Vragen van de raad

Gesteld op 07-02-2024
Beantwoord op 16-02-2024
Partij CDA
Onderwerp Verkeerssituatie Bulkstraat 78

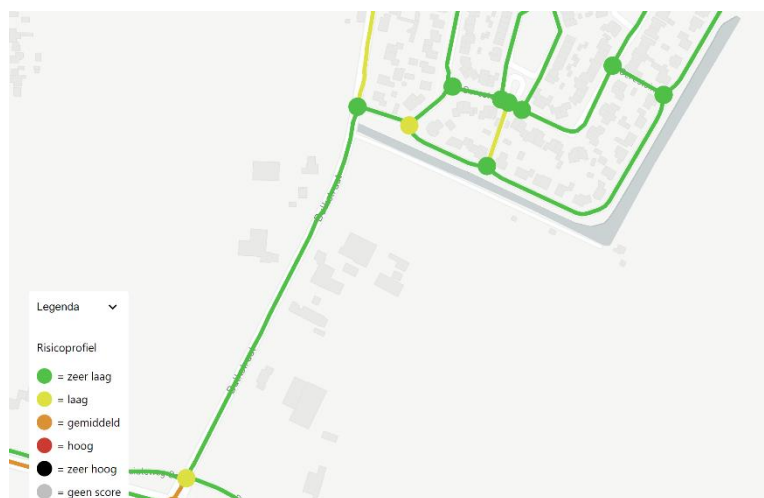
De verkeerskundige situatie te Deil vraagt aandacht door versmallingen rond Bulkstraat 78. Deil zie bijgesloten foto, hier is recent een oudere dame gevallen doordat ze opzij moest springen doordat er geen pad is langs de obstakels voor voetgangers en fietsers. Door invoegend verkeer en gebrek aan borging doorgang fietsers en voetgangers is het een gevaarlijke versmalling geworden waar dit evident niet zo beoogd is.

Zodoende verzoek ik het college hier naar te kijken hoe dit adequaat op te lossen. Graag verneem ik wanneer hiernaar gekeken wordt én of het college hier iets aan beoogd te doen?

Na uw melding is de verkeerssituatie in de Bulkstraat bekeken, zoals we alle meldingen beoordelen. Het is natuurlijk erg onfortuinlijk dat het ongeval heeft plaatsgevonden. We lezen dat mevrouw opzij heeft moeten springen. Het rijgedrag van de betrokken bestuurder lijkt daarmee een prominente rol in deze situatie te spelen. Dat wil niet direct betekenen dat de Bulkstraat een onveilige weg is. Vanuit de verkeersveiligheidsanalyse heeft de Bulkstraat een laag risico profiel (zie onderstaande afbeelding).

In de Bulkstraat zijn jaren geleden de versmallingen aangebracht om het autoverkeer met gepaste snelheid te laten rijden. De gemiddeld gereden snelheid in de Bulkstraat (binnen de bebouwde kom) laat zien dat de aanwezige verkeersremmende maatregelen nodig zijn. De wegversmalling ter hoogte van Bulkstraat 72 (zie uw foto 1) ligt binnen de bebouwde kom. Deze eenzijdige versmalling is van (extra) reflectoren voorzien en past in een 30 km/u zone. De andere wegversmalling (zie uw foto 2) ligt ter hoogte van de komgrens. Daar is een duidelijke komgrensmaatregel gerealiseerd, conform de verkeerskundige richtlijnen, waarbij de fietser achter de versmalling heen wordt geleid. De Bulkstraat is een belangrijke weg voor Deil en de aanwezige wegversmallingen dragen bij aan de beleving van de erftoegangswegen alwaar 30 km/uur de maximale snelheid is.

De bovenstaande analyse laat zien dat het college zorgvuldig naar ieder vraagstuk kijkt. We betreuren het dat mevrouw ongelukkig ten val is gekomen en wensen haar sterkte. Maar het betekent niet dat er aanpassingen aan de openbare ruimte denkbaar zijn, waarmee dit ongeval had kunnen worden voorkomen. Desalniettemin is er voor eind februari een locatiebezoek gepland, waarbij de gebiedsmakelaar en verkeerskundige met de betrokkenen naar de locatie gaan kijken.
